整体鸟瞰图

修改说明：

整体鸟瞰图

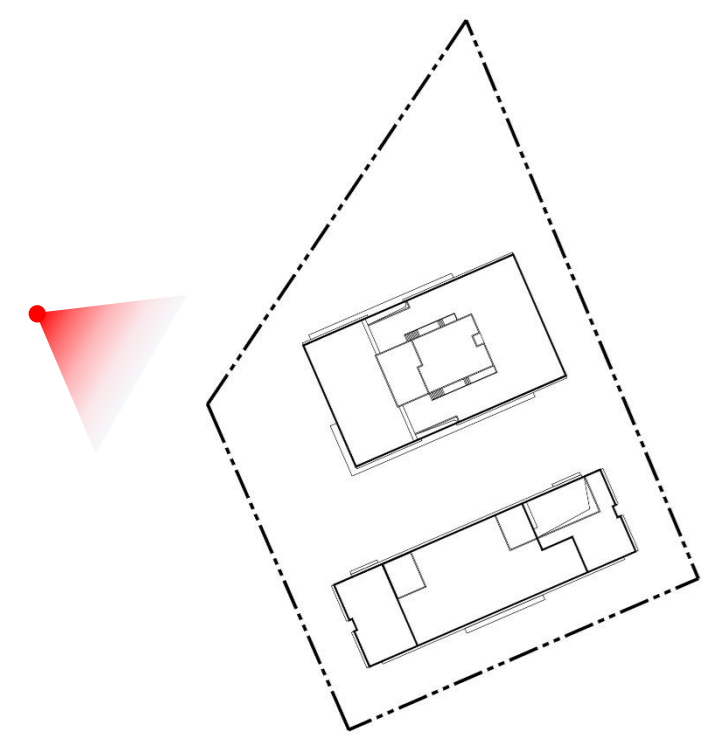
1.1 栋屋顶造型修改，上人屋面取消外墙窗户，改为窗洞。

2.1 栋东西面山墙外窗宽度由800改为700mm。

3.2 栋缩小大堂入口雨篷宽度，与玻璃幕墙同宽；大堂玻璃幕墙由明框改为隐框。

4.2 栋外墙材质改为白色外墙砖；层间拼缝增加竖向、横向铝合金扣条。
